con la presente si inviano le Osservazioni contro il Progetto di un impianto eolico codice procedura ID_VIP/ID_MATTIM: 1269 denominato

"Pitigliano" ubicato nei comuni di Pitigliano (GR) e Sorano (GR) costituito da 20 (venti) aerogeneratori di potenza nominale 7,0 MW per un totale

ID: Codice procedura (ID_VIP/ID_MATTM): 12691

“Progetto di un impianto eolico denominato "Pitigliano" ubicato nei comuni di Pitigliano (GR) e Sorano (GR) costituito da 20 (venti) aerogeneratori di potenza nominale 7,0 MW per un totale di 140,0 MW con relative opere connesse ed infrastrutture indispensabili”

Immagine 1. Vincoli ex art. 136 del CBC dal PIT della Regione Toscana e zona approssimativa dove è progettato l'impianto industriale.

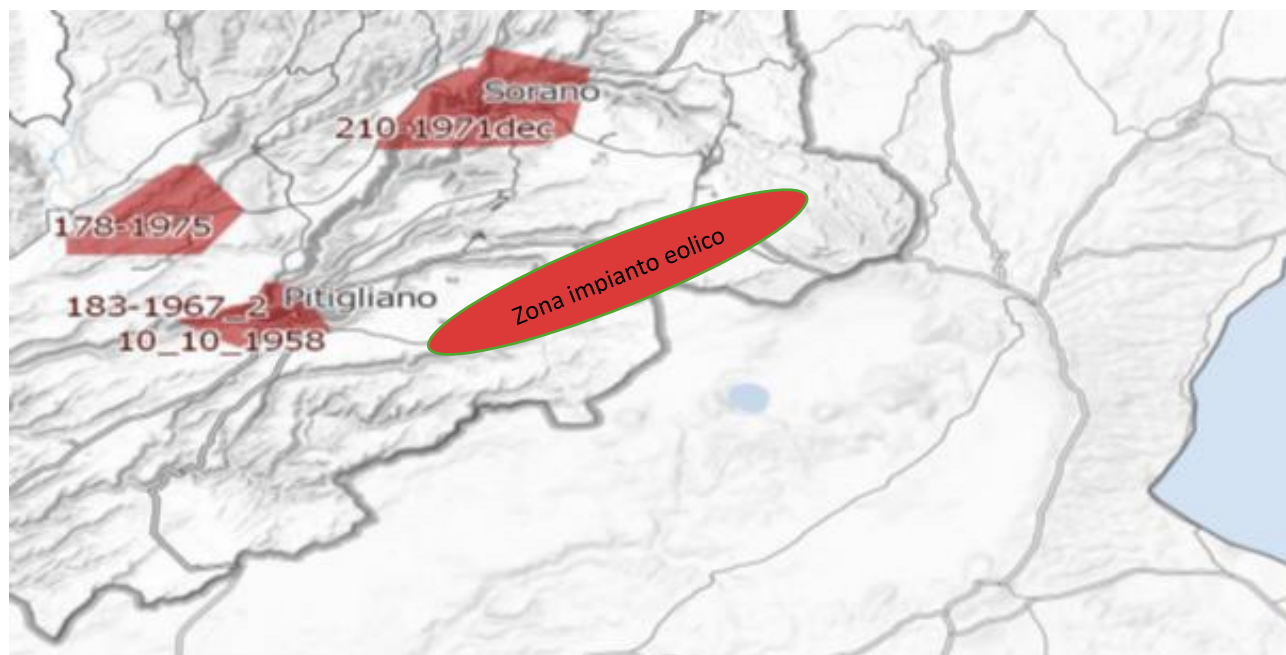
Al contrario si evidenzia che l'impianto eolico industriale citato non solo ricadrebbe con tutti e 20 gli aerogeneratori all'interno delle fasce di rispetto di 3 km di due vincoli paesaggistici di notevole interesse pubblico esistenti nella Regione Lazio e con una parte di essi nel vincolo paesaggistico del Centro abitato di Sorano (GR) quindi in aree non idonee all'installazione di impianti di energia rinnovabile. Addirittura, alcuni aerogeneratori sarebbero ubicati a poche centinaia di metri dai perimetri dei due vincoli paesaggistici laziali ex art 136 del CBC.

Inoltre, come sostiene la Proponente parte dell'impianto si verrebbe a trovare a 3,5 km dal centro abitato di Sorano. Infatti, tre degli aerogeneratori WTG 08, 09, 10 sono addirittura all'interno delle fasce di rispetto dei 3 km del suo vincolo paesaggistico di notevole interesse pubblico ex art 136 del CBC. Si evidenzia che così si crea

un'ulteriore incompatibilità con la tutela del Paesaggio.

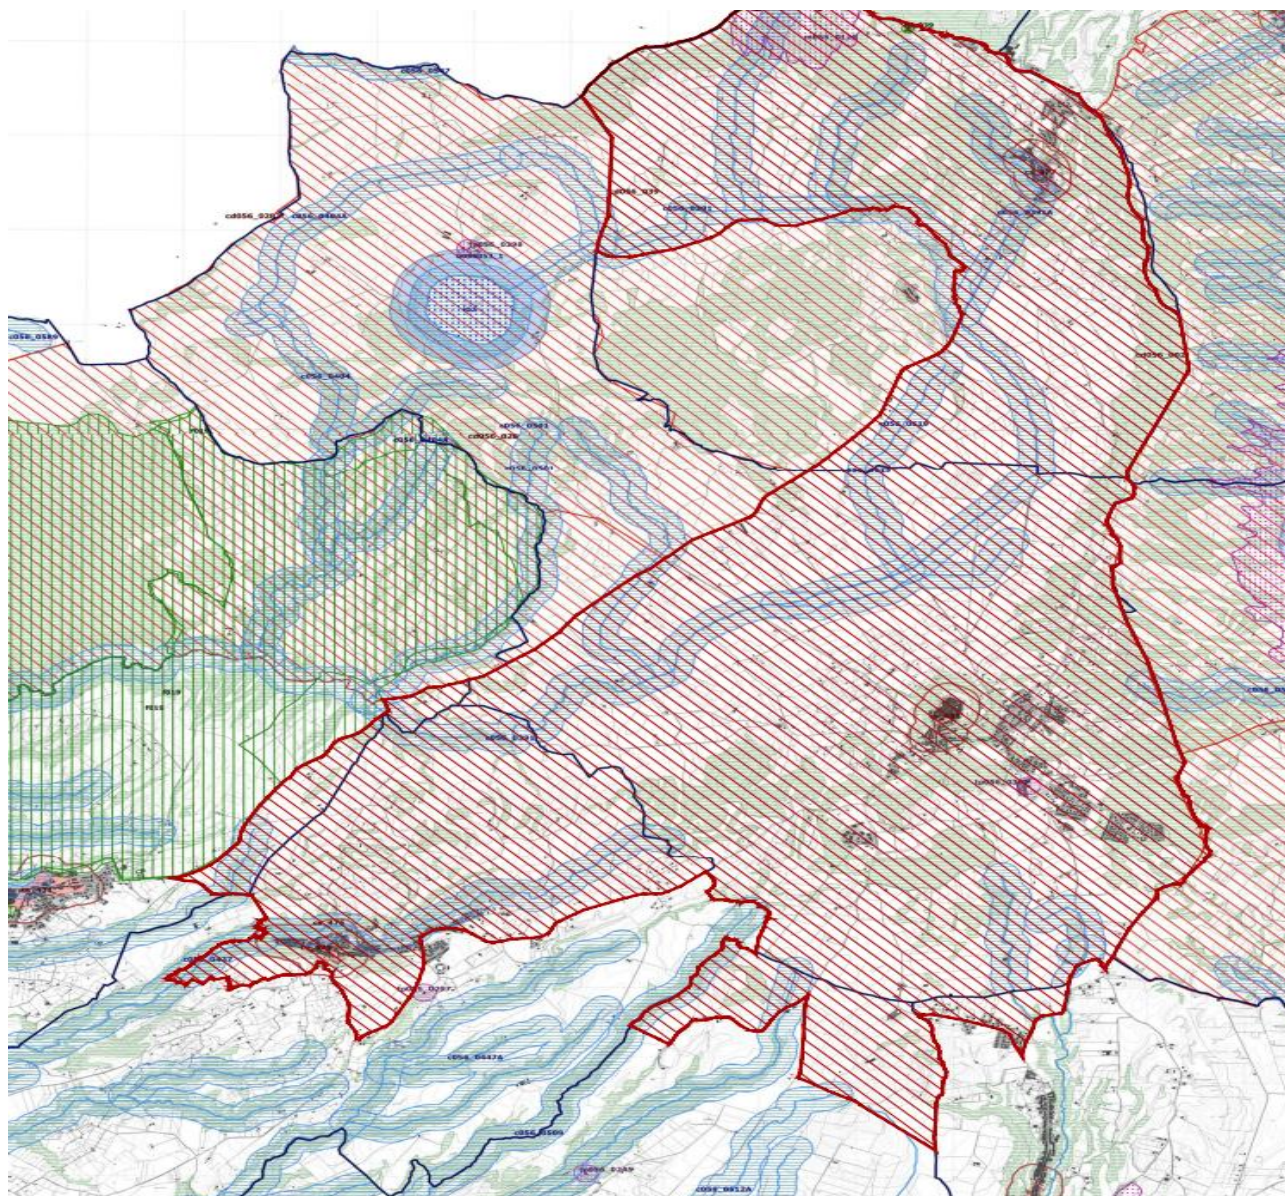
Come è illustrato nell'immagine si ribadisce che l'impianto industriale "Pitigliano" ricade completamente all'interno delle fasce di rispetto dei due vincoli di notevole

interesse pubblico e lambisce quelle di un terzo vincolo e quindi come affermato dal Consiglio di Stato nelle sentenze citate, l'impianto è insediato in area non idonea ai sensi dell'art. 20 comma 8 lettera c quater del D.Lgs. n. 199/2021 e ss.mm.ii al contrario di quanto sostiene la proponente.

Immagine 3. Cumulo di una parte di impianti eolici, fotovoltaici e geotermici industriali in progettazione ed esistenti intorno all’eolico industriale “Pitigliano”.

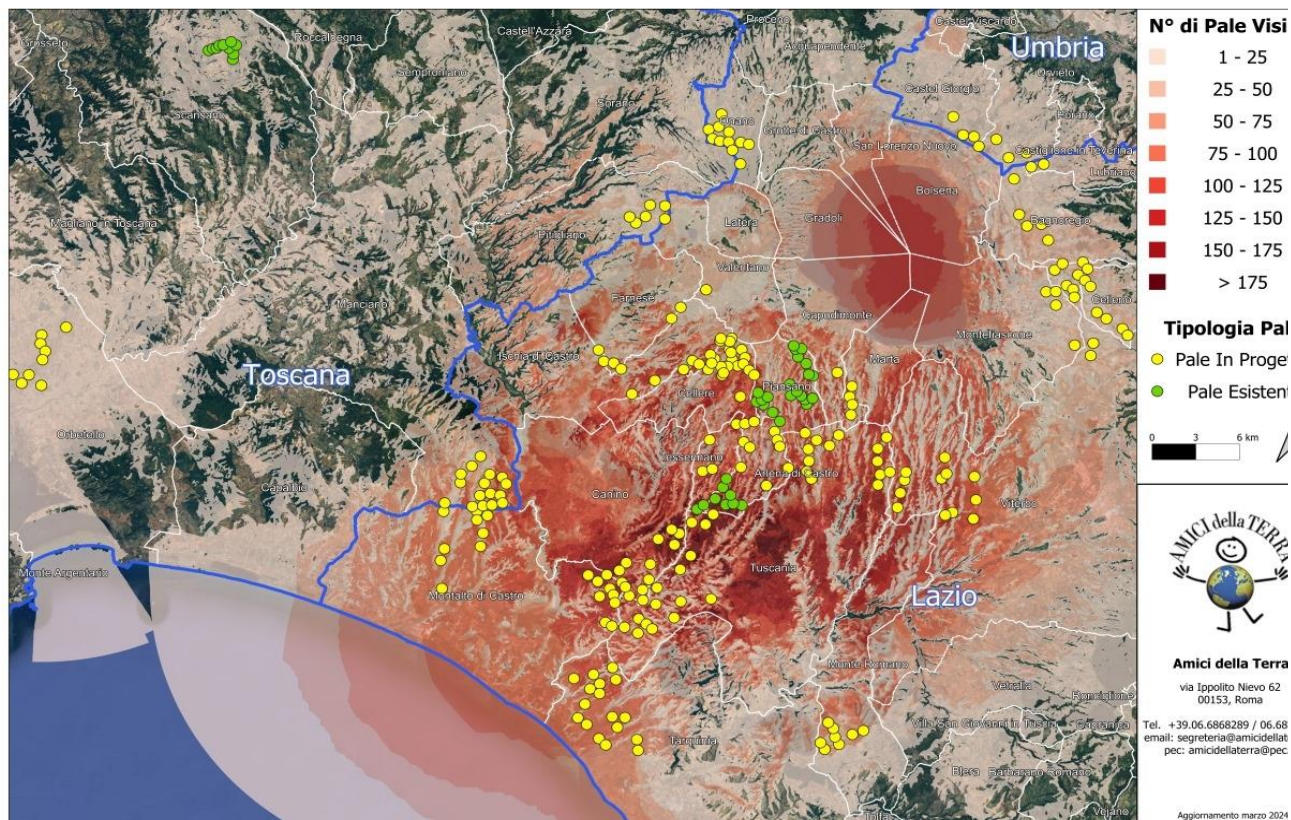
Beni Culturali “*Ambito paesaggistico, geologico e geomorfologico dell’orlo della caldera di Latera ...*” Non vengono nemmeno citati gli impianti eolici in progetto al MASE, il “Rempillo” (6 aerogeneratori) e un altro in verifica amministrativa di 14 aerogeneratori e 72, 6 MW. Ad oggi nei territori di Pitigliano, Sorano e in quello limitrofo potenzialmente potrebbero essere insediati 40 aerogeneratori alti 200 metri e larghi 170. Ma la proponente non cita neanche altri impianti che creerebbero il cumulo e quindi maggiore impatto. Infatti, sul territorio della “Città del Tufo” (Sorano e Pitigliano) impatterebbero anche l’impianto eolico “Montarzo” di Onano con 13 aerogeneratori con le dimensioni ricordate, l’altro eolico industriale nel territorio di Valentano con sette aerogeneratori (stesse dimensioni), gli impianti di Farnese con un minieolico di 3 Torri alte 60 metri già installate in località Poggio del Crognolo e l’impianto eolico industriale “Vallerosa” (7 aerogeneratori alti 200 metri e larghi 158 metri) in procedura VIA presso la Regione Lazio. Inoltre, altri impianti del minieolico già presenti a Valentano, Cellere e Piansano e due progetti eolici industriali con le stesse dimensioni (200 m x 170 m) nel Comune di Ischia di Castro. La valutazione del cumulo non prende neanche in considerazione gli impianti industriali di fotovoltaico e agrivoltaico in progetto a Farnese, Valentano, Ischia di Castro, Cellere. L’impianto geotermico in procedura Via al MASE, progettato nella Caldera di Latera. Quindi è stata effettuata una valutazione del potenziale impatto cumulativo non veritiera a dispetto di quanto affermato dalla proponente che sostiene di aver preso in considerazione uno spazio di 10 km intorno al suo impianto per gli impatti che si creerebbero.

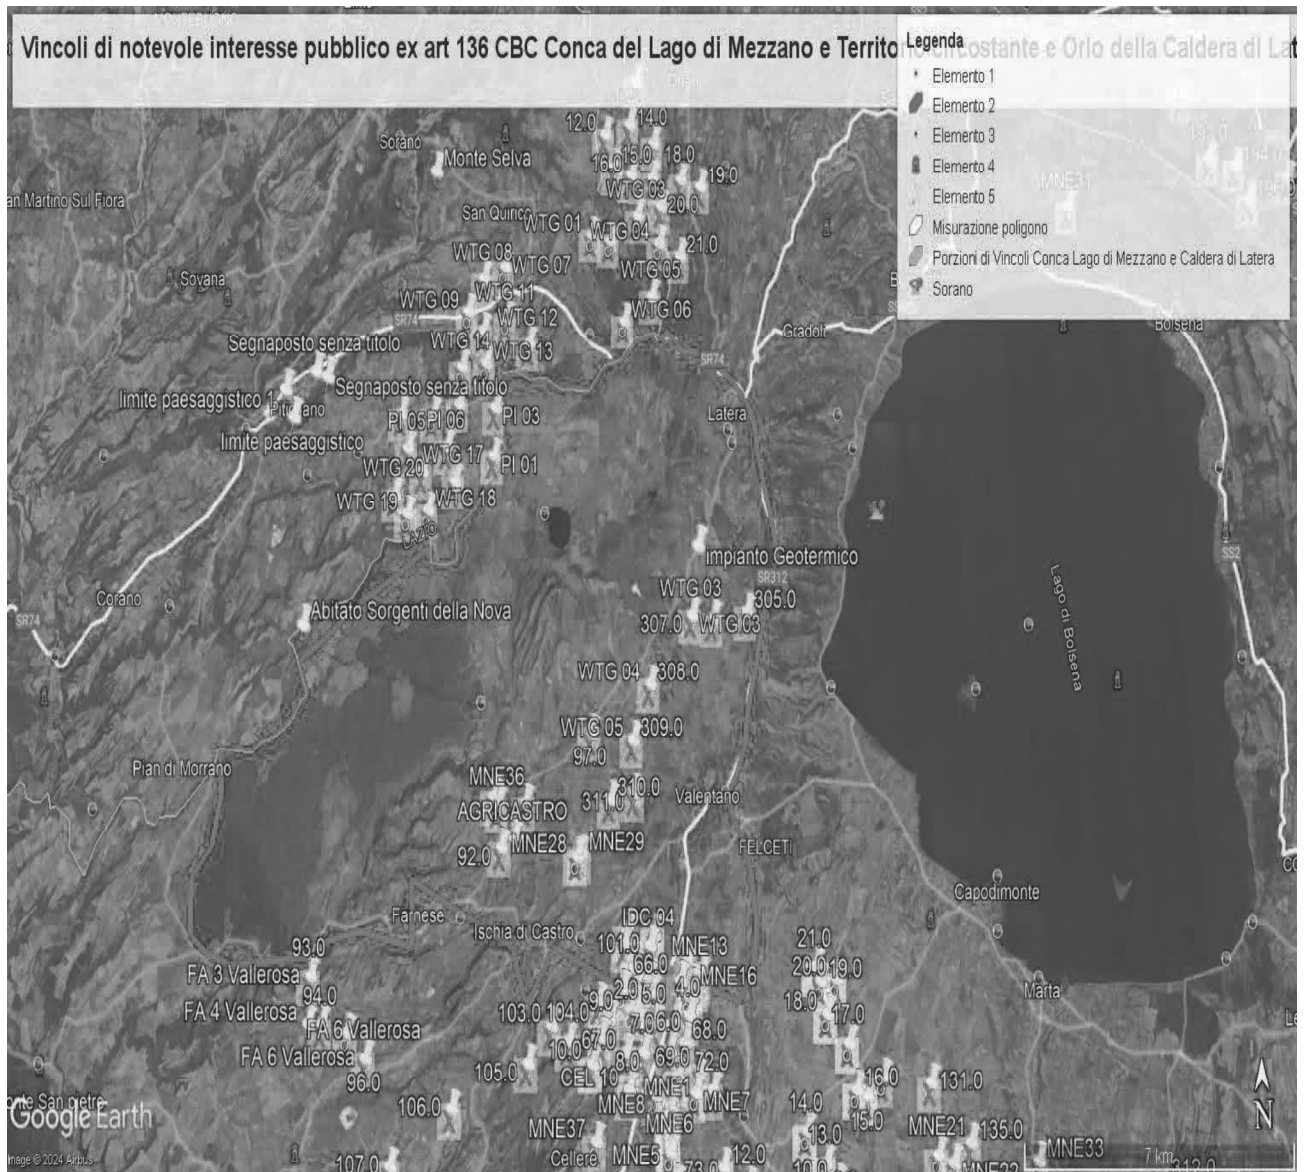
ma nelle sue immediate vicinanze (a soli 100 metri i primi due aerogeneratori) oltre ad impattare sul territorio e sulle economie di cinque Comuni del Lazio (Farnese, Onano, Latera, Valentano, Grotte di Castro e Gradoli) si trova nelle fasce di rispetto dei Beni di notevole interesse pubblico come si è evidenziate nelle Osservazioni precedenti e crea degli impatti negativi anche sui beni naturalistici come verrà dettagliato nell'Osservazione relativa alla Vinca. Inoltre, andrebbe a sommarsi al già enorme cumulo di impianti eolici e fotovoltaici e geotermici che creano una elevata criticità ambientale nella provincia di Viterbo e interferiscono anche con il territorio toscano come si può vedere dalle varie immagini dell'Allegato n. 1.

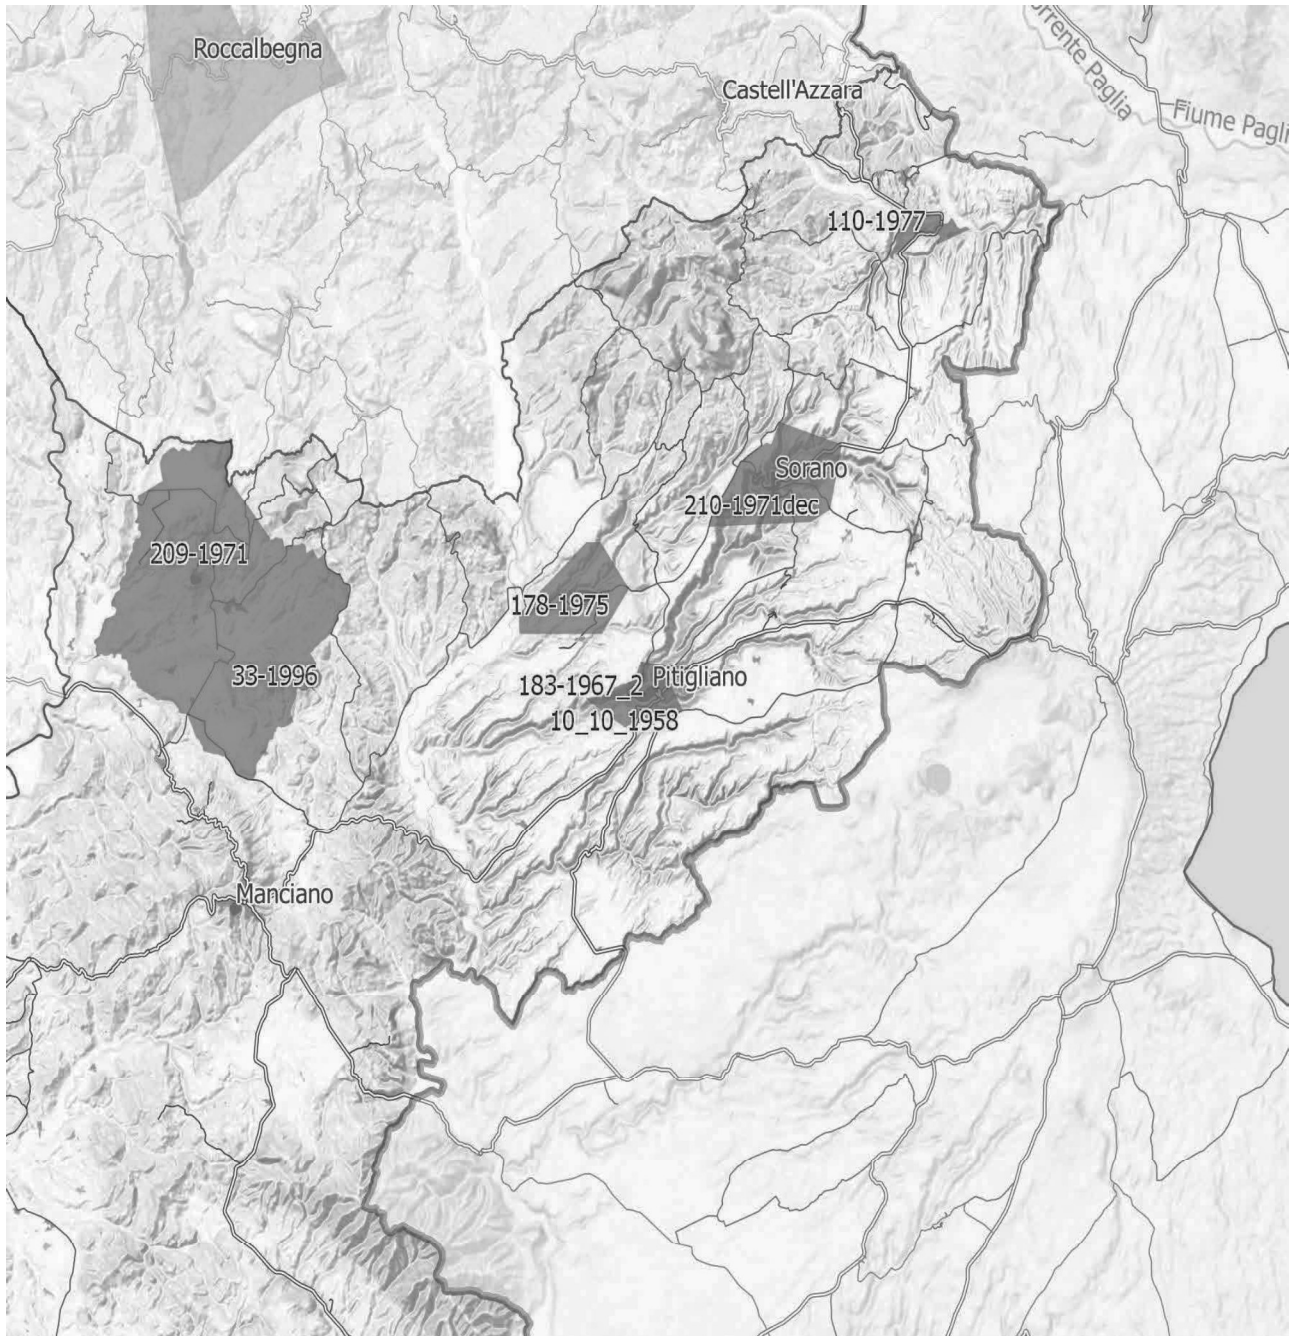
IMMAGINE n. 4 Si evidenzia che i tre aerogeneratori WTG 07, WTG 08 e WTG 09 impattano con il vincolo paesaggistico di notevole interesse pubblico del Centro Storico di Sorano. Il WTG 07 si troverebbe a 2828 m, WTG 08 2504 e WTG 09 2990. Il cavidotto dell'impianto invece impatta in buona parte del Vincolo paesaggistico ex art. 136 del CBC del Centro Storico di Pitigliano.

IMMAGINE n 5. Mappa eolici elaborata dall'Associazione Amici della Terra. La mappa evidenzia il cumulo degli impianti tra Lazio e Toscana.

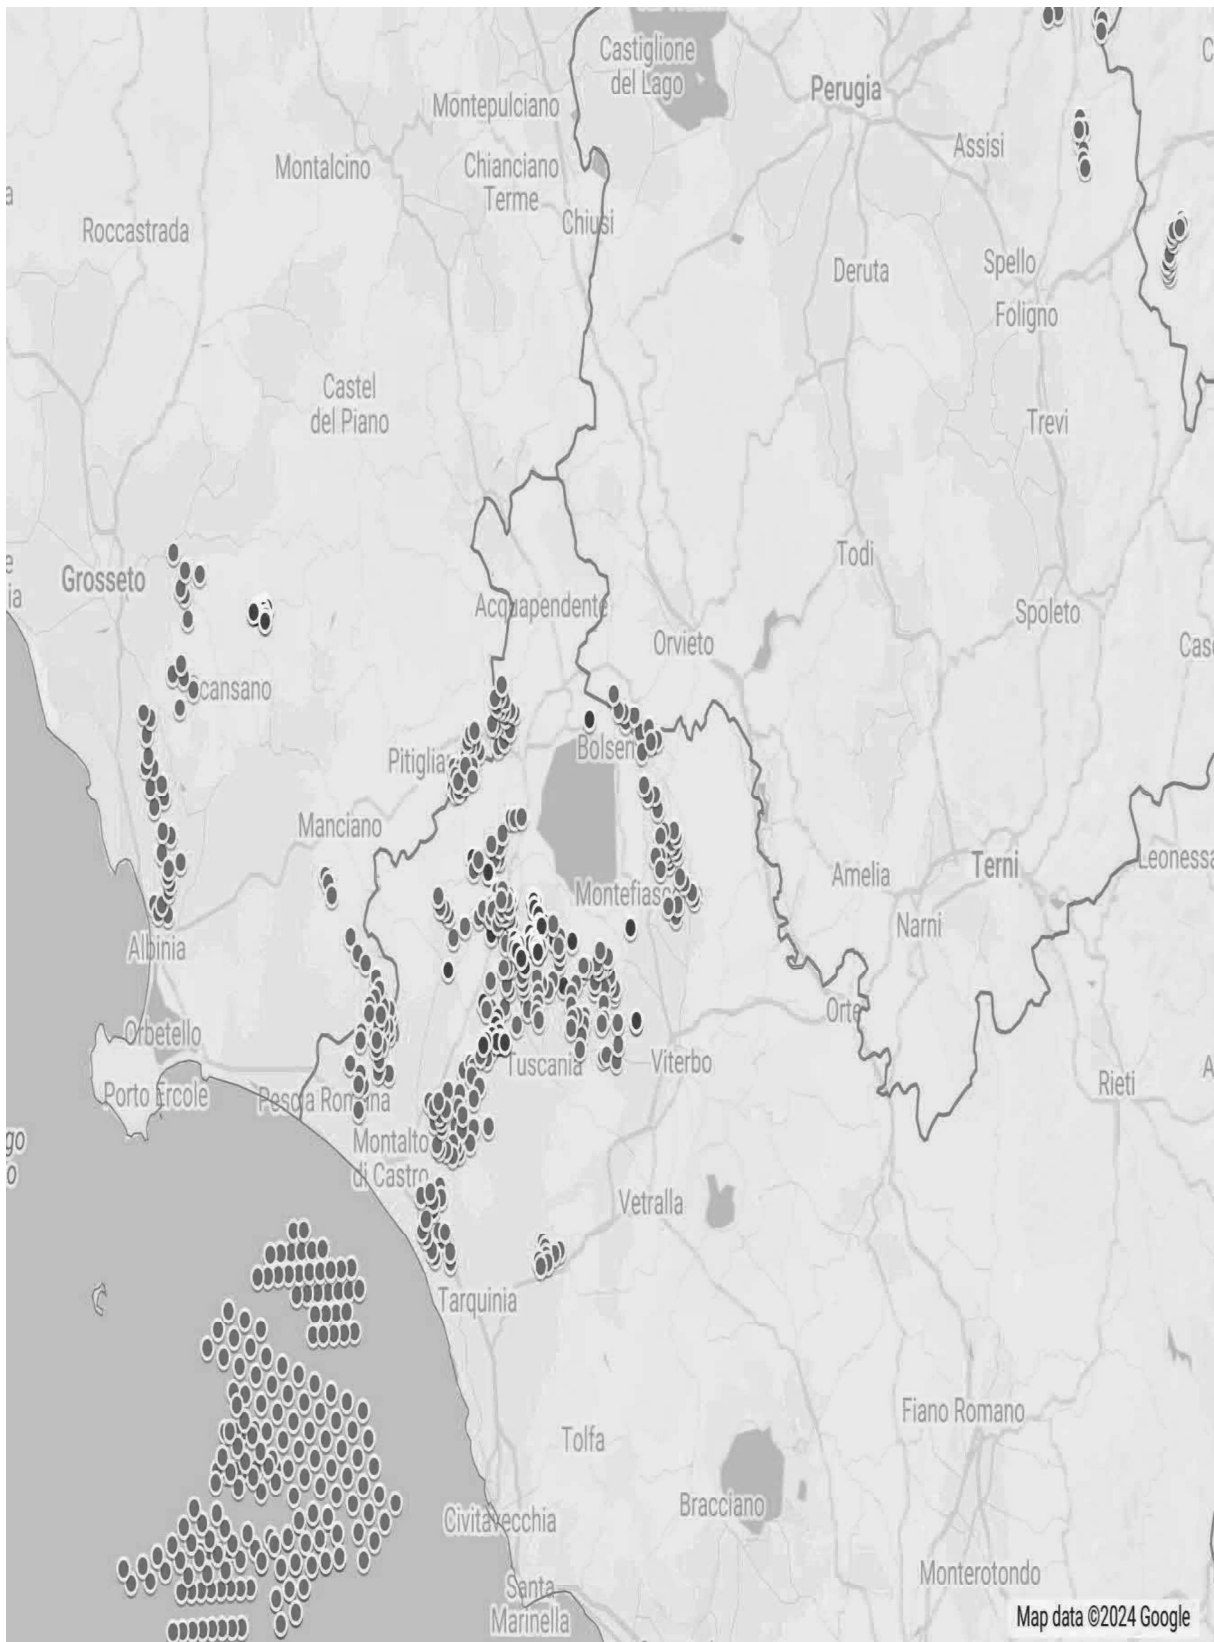
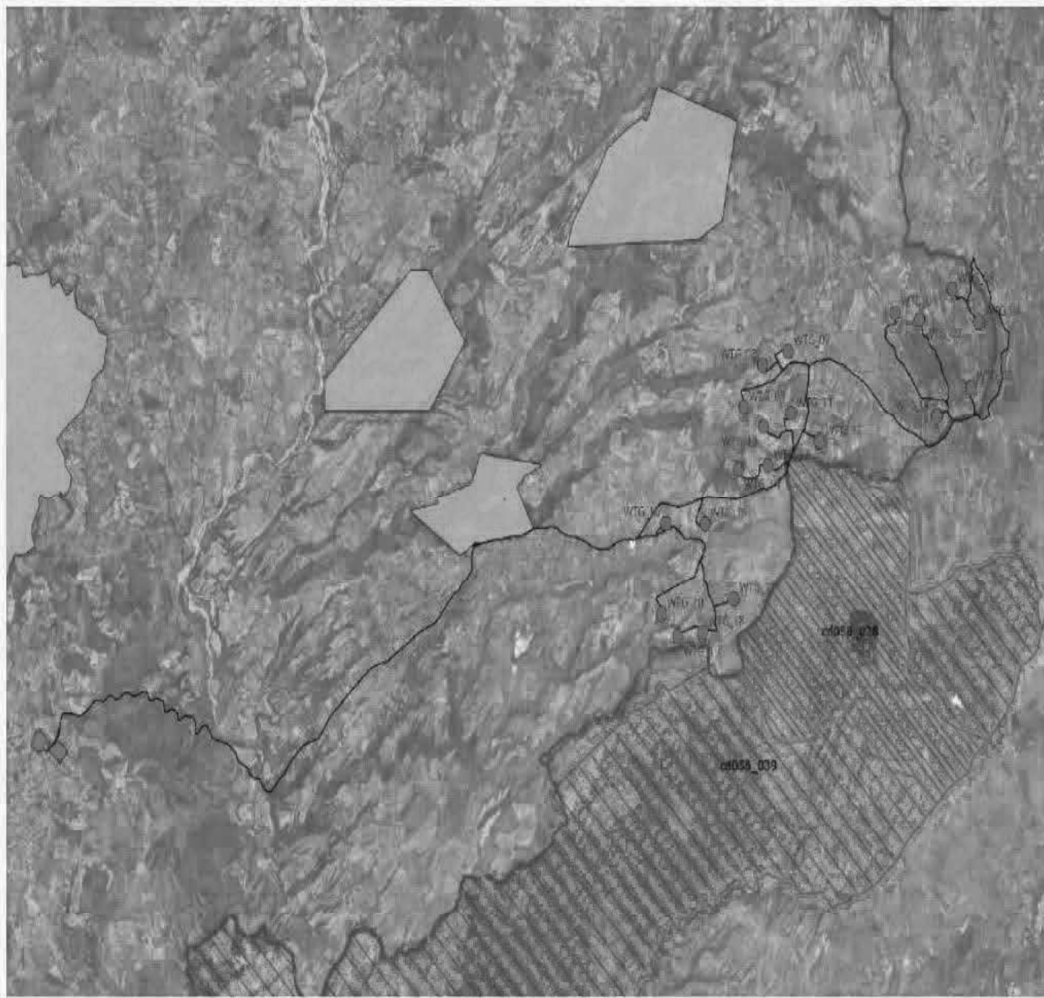
Riguardo al cumulo degli impianti FER, le mappe prodotte dalla proponente riguardano, come già evidenziato, soltanto una parte molto piccola degli impianti FER dell'area intermedia e vasta e in particolare di quelli eolici che contribuiscono a creare un notevole cumulo e la saturazione del territorio tosco laziale. Riguardo al cumulo dei soli impianti eolici si riporta la mappa dell'intervisibilità degli impianti eolici elaborata dall'Associazione nazionale “Amici della Terra”.
